Doc. No. L5-95HU148 R1

使用済燃料貯蔵施設に係る 型式設計特定容器等の型式指定の変更承認申請 指摘事項への回答

2023.5.29

三菱重工業株式会社

型式設計特定容器等の設計及び製作に係る製造、試験・検査フローの新旧比較

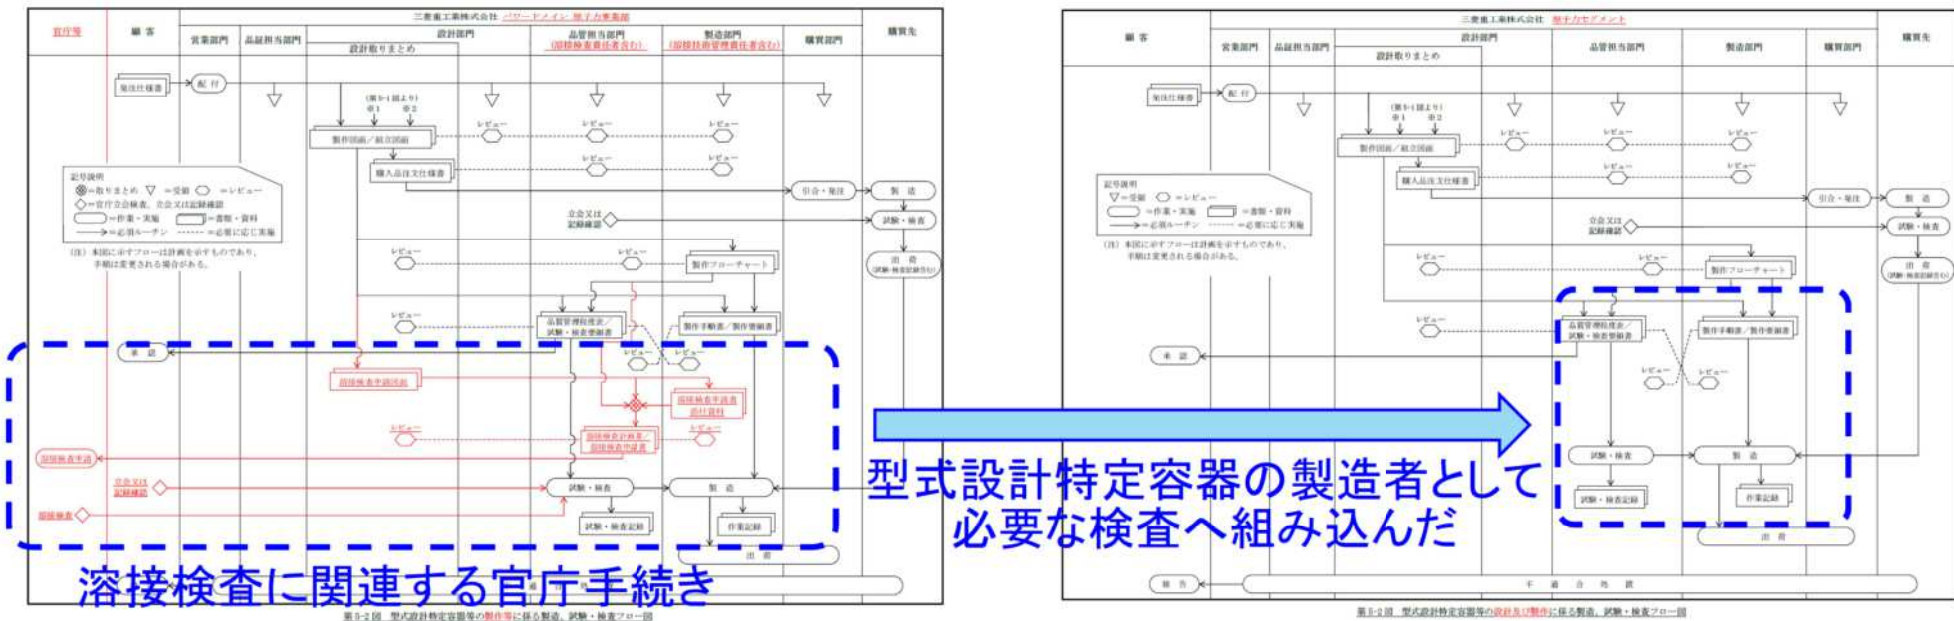
No.	受領日	指摘事項	指摘事項への回答
1	2023.4.17	<p>技術基準規則 第十四条(材料及び構造)の要求である材料、構造及び強度、密封容器の主要な耐圧部の溶接部等に関する具体的な確認事項を説明すること。</p>	<p>使用済燃料貯蔵施設の基本的安全機能を確保する上で必要なものの材料及び構造に対する以下の要求を満足するための具体的な確認事項をP.3~7の通り明確化した。</p> <ul style="list-style-type: none"> ・容器等に使用する材料 ・容器等の構造及び強度 ・密封容器の主要な耐圧部の溶接部 ・耐圧試験 <p>型式指定変更承認申請書の補正において、具体的な確認事項を添付書類8に明記した。</p>
2	2023.4.17	<p>型式設計特定容器等の設計及び製作に係る品質管理の方法並びにその実施に係る組織に関する事項は、物量が多く変更点がわかりにくいいため、変更部分を明確にした上で、品質管理基準規則への適合性について説明すること。</p>	<p>型式設計特定容器等の設計及び製作に係る品質管理の方法並びにその実施に係る組織に関する事項(型式指定申請書本文 第7項)に係る変更点は、主に品質マネジメントシステム(ISO9001-2015)をベースとして章構成や用語、表現等を見直した社内標準改訂の内容を反映したものであり、型式指定変更承認申請の前後において弊社の品質マネジメントシステムや活動内容に変更はない。</p> <p>そのため、型式指定申請書本文 第7項及び添付書類9「当該申請に係る型式設計特定容器等の設計及び製作に係る品質管理の方法並びにその実施に係る組織に関する説明書」は、型式指定変更承認申請の前後において一貫して品質管理基準規則の各条文の要求事項に適合している。(P.8~9参照)</p> <p>品質管理基準規則の各条文の要求事項に対する型式指定変更承認申請の前後の対応表を本書参考及び資料1-2に示す。</p> <p>なお、新検査制度に対応するため、添付書類9の型式設計特定容器等の設計及び製作に係る製造、試験・検査フローの最新化を行った。(P.10参照)</p>

- 型式設計特定容器の製作の手順と検査及び検査の方法を型式指定変更承認申請書本文に示し、使用済燃料貯蔵事業者において実施する使用前事業者検査を含め、型式設計特定容器の製造者として必要な検査を明確にした。
- 添付書類9「当該申請に係る型式設計特定容器等の設計及び製作に係る品質管理の方法並びにその実施に係る組織に関する説明書」の型式設計特定容器等の設計及び製作に係る製造、試験・検査フローにおいて、**新検査制度への対応として、溶接検査は、官庁手続きに関連する手続きを削除し、使用済燃料貯蔵事業者において実施する使用前事業者検査を含め、型式設計特定容器の製造者として必要な検査の一部として実施する**よう見直した。
- これらにより、均一に型式設計特定容器を製作するため、密封容器の主要な耐圧部の溶接に関する要領書を作成し、設計・製作・検査等の品質管理を行う。
